**Avis délibéré de la Mission régionale  
d'autorité environnementale de Bretagne sur  
le projet de « Ferme éolienne de Gurunhuel »,  
commune de Gurunhuel (22)**

n°MRAe 2018-005870

Figure 20 : Scénario d'implantation retenu

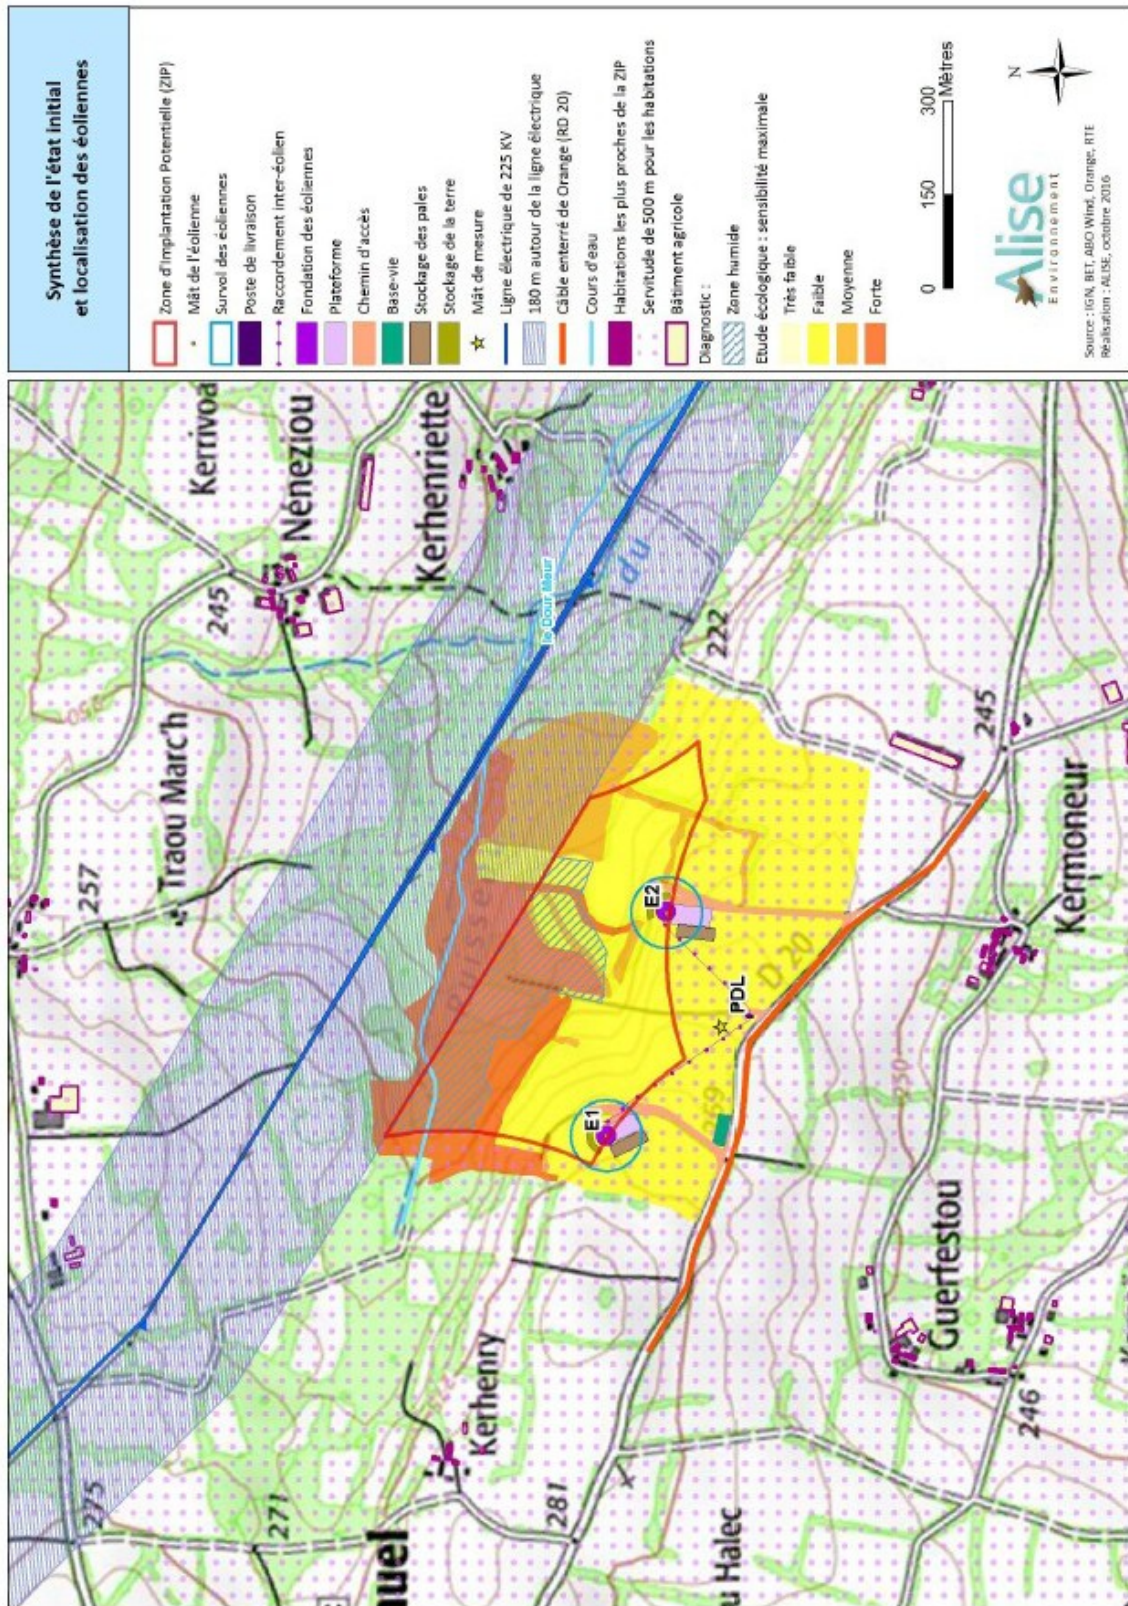
Les alternatives étudiées consistent en 3 variantes principales se différenciant par le nombre d'éoliennes (2 ou 3 machines), la géolocalisation (la seconde variante correspondant à un déplacement mineur des machines mais en un point non acceptable pour la faune) et par les hauteurs des mâts (identiques ou différenciées pour limiter l'effet de la déclivité entre les machines).

Le choix d'implantation s'avère contraint par les distances à respecter vis-à-vis de la ligne électrique et des habitations ; cette contrainte conduit à rapprocher les implantations des zones à sensibilité écologique moyenne à forte, amenant ainsi à une localisation qui ne permet pas l'évitement en application des préconisations concernant la faune volante, et renvoyant à des mesures de réduction d'impact. La différence de taille des deux éoliennes accroît la distance des pales de la seconde éolienne aux formations boisées attractives pour les chauves-souris (distance portée ainsi à 85 m), mais cette distance reste néanmoins inférieure aux préconisations Eurobats<sup>5</sup> (200 m).

Le choix d'une variante à 2 machines s'avère la plus respectueuse des paysages, par comparaison à un dispositif de 3 éoliennes. Avec la variante retenue (codée 1a) formée de 2 éoliennes de hauteurs différentes, la perception lointaine du parc s'en trouve améliorée par une meilleure visualisation de la ligne de crête.

L'Ae relève que la différence des hauteurs des machines amplifie l'impact paysager pour les vues proches sur le projet et pénalise ainsi les résidents les plus exposés<sup>6</sup>. La démarche suivie n'a donc pas donnée la priorité aux effets permanents du parc.
